SØKNAD OM AVKØYRSLE FRÅ KOMMUNEVEG

Tiltakshavar	RILI EIENDOM AS	Tlf.	
Ansvarleg søker/utførande	ARULOCONSULT AS	Tlf.	56 39 00 03
Byggeplassadresse	URHAUGVEGEN 60	Gnr./bnr	45 / 74,93
Vegstrekning	UV6046	Stad	MANGER
Tiltaket ligg i område med reguleringsplan			
Nei <input checked="" type="checkbox"/> (Søknaden vert handsama hjå Teknisk drift).		Ja <input type="checkbox"/> Namn på planen:	
(Søknaden vert handsama hjå Byggesak).

SITUASJONSPLAN

GNR.45, BNR.74/93, MANGER, RADØY KOMMUNE

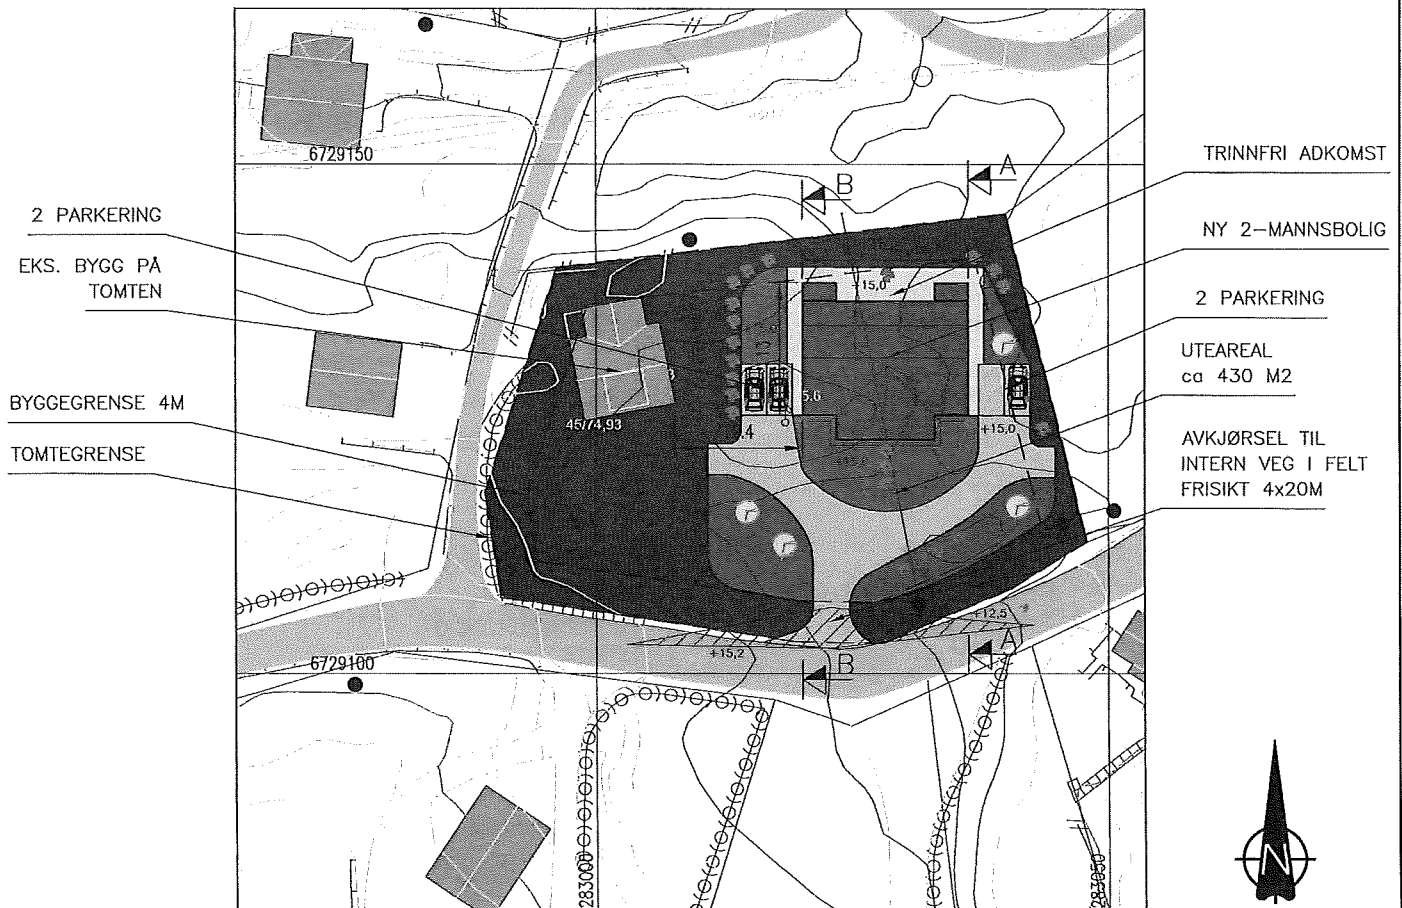
- Sikta ut frå avkøyrslø skal vere slik at busker, tre o.l. ikkje skal vere til hinder for sikta. Terreng eller plantar må ikkje kome høgare enn 0,5m over vegbana.

- Der avkøyrslø er til hinder for overvatn i veggrøft, skal det leggst ned min. 200mm drensør. Røret skal vere køyresterkt og leggst slik at veggrøft ikkje vert skada og at grøftvatn får fritt avløp. Støypekantar o.l som kan skade snøryddeutstyr skal ikkje byggast nærare offentleg veg enn 1m.

- Det skal ikkje førast overvatn ut i offentleg veg. På den første meter frå vegkanten skal det vere eit fall frå offentleg veg på 3cm.
- Vedlikehald av drensør og frisktfelt skal til eikvar tid haldast vedlike av tiltakshavar.

- Svingradius frå avkøyrslø skal i vegkant være min. 3,5m, på begge sider av avkøyrslø.
- Avkøyrslø skal verte plassert som vist i søknaden
- Avkøyrslø skal verte plassert som vist i detaljskisse på baksida av dette arket.

- Det skal være mogeleg å snu på eigen grunn.
-
